<b>GEOTEKNISK NOTAT</b>			 <b>AFRY</b> AF PÖVRY		
Oppdrag: UKS områderegeringsplan Lierbyen			Vår ref.: IUH	Side: 1 av 20	
Oppdragsgiver: Lier Kommune			Rev: 01	Dato: 22.11.24	
Prosjekt nr.: D0128227			Dokumentnummer: D0128227-RIG-N-02		
Saksbehandler: Kjersti Hetland					
<b>Til: Lier kommune v/Gunhild Løken Dragsund</b> (gunhild.loken.dragsund@lier.kommune.no)					
<b>Kopi:</b> GrunnTeknikk v/flere					
01	22.11.24	UKS av Heggtoppen etter oppdaterte notater fra GrunnTeknikk	KHE	MV	IUH
00	19.09.24	Uavhengig kvalitetssikring iht. NVE 1/2019	KHE	MV	IUH
<b>REV.</b>	<b>Dato</b>	<b>Beskrivelse</b>	<b>Utarbeidet av</b>	<b>Kontrollert av</b>	<b>Godkjent av</b>

Foreliggende notat (D0128227-RIG-N-02) er en kvalitetssikring av utredningen av områdeskredfare på Heggtoppen.

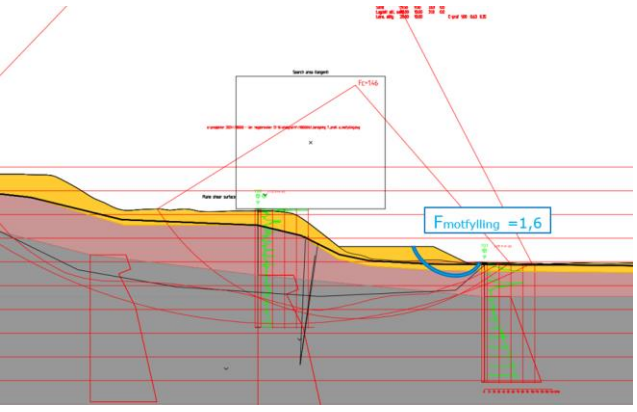
<b>4 – Stabilitetsberegninger</b>		
4.1	Stabilitetsberegninger for dokumentert sikkerhet iht. krav i TEK17	<p>Stabilitetsberegninger er presentert og beskrevet i beregningsnotatet [6], med en oppsummering gitt i områdestabilitetsvurderingen [5].</p> <p><u>Beregninger i kritiske profil:</u> Det er utført stabilitetsberegninger i seks profiler, A til F.</p> <p><b>Åpen kommentar:</b> AFRY er delvis enig i opptegning av kritiske snitt. Hovedvekten av snittene (A-E) er tilsynelatende tegnet med utgangspunkt i det planlagte tiltaket i Hagsbroveien 12-16. I den sammenheng virker snittene fornuftige. AFRY stiller spørsmålstegn ved snitt A og B, da de virker svært like. I et soneutredningsperspektiv, savner AFRY et profil i nord-nordøst, som viser tilknytningen til Lierelva.</p> <p>Det stemmer at snitt A og B er svært like. Forskjellen er at snitt A er trukket gjennom det bratteste partiet i skråning, mens snitt B (og C) er mer direkte representative for skråningen der bebyggelse er planlagt. Alle snittene er vurdert for å gi en helhetlig vurdering av skråningen, pga. varierende skråningshelning.</p> <p>Et snitt i nord/nordøst kan inkluderes, evt. en beskrivelse av utredningen gjort ifm. den foreløpige faresonen «Hegg-Elvebakken», som nå er fjernet fordi det ikke ble påvist sprøbruddmateriale i to prøveserier ut mot elva. GrunnTeknikk beskriver dette bedre i revidert notat.</p> <p>Profilene 1 og 2 er lagt til i vurderingen. Dette er beskrevet i kapittel 4.4 og inkludert i borplan og profiltegninger [12]. <b>Kommentarstatus endres til «lukket».</b></p> <p>I områdestabilitetsvurderingen [5] er profil A og profil D omtalt som representativt for henholdsvis sørøstlig og nordlig del av sonen. Begge profiler er vurdert for dagens situasjon, med stabilitetsberegninger for korttidsstabilitet (udrenert situasjon) og langtidsstabilitet (drenert situasjon).</p> <p>Overflatestabilitet er kommentert for profil A, B og F.</p> <p><u>Behov for sikringstiltak:</u> Det er behov for sikringstiltak for å oppnå tilstrekkelig sikkerhet i profiler A, B, D, og E. Beregninger som inkluderer sikringstiltak (motfylling i bunn av skråningen nedenfor Hagsbroveien) for å tilfredsstille krav til prosentvis forbedring er gjort for profiler A, B og E.</p> <p><u>Beregninger utført iht. krav til beregningsmetodikk:</u> For tegningsnummer 2 (profil A, dagens situasjon, drenert) og 3 (antatt profil B, dagens situasjon, udrenert) ligger ikke skjærsirkelen innenfor søkeområdet, men helt i kant med søkefeltet.</p> <p><b>Åpen kommentar:</b> Søkeområdet må flyttes for å finne mest kritiske skjærsirkel. Ideelt sett skal søkefeltet snevres inn, men det viktigste er at senter av skjærsirkelen må være innenfor søkeområdet.</p>

<p>Formålet med denne glideflaten er å vise sikkerheten i hele skråningen (ikke bare det nederste platået). Det er derfor benyttet «restrict shear surface»-funksjonen i GeoSuite (den bakerste sorte streken på tegningen), for å flytte kritisk glideflate bakover. Hvis dette ikke gjøres, vil kritisk glideflate trekke mot den kritiske glideflaten som er vist i nedre del av skråningen (<math>F_c = 1,04</math>).</p> <p>OK. Skjærsirkelen ligger nå innenfor søkefeltet for mest kritiske skjærflate. <b>Kommentarstatus endres til «lukket».</b></p> <p><u>Dokumentasjon av beregninger:</u> Beregningene er dokumentert og fremstilt godt i tabell 5.1 og 5.2 [6]. <b>AFRY har ingen kommentarer.</b></p>
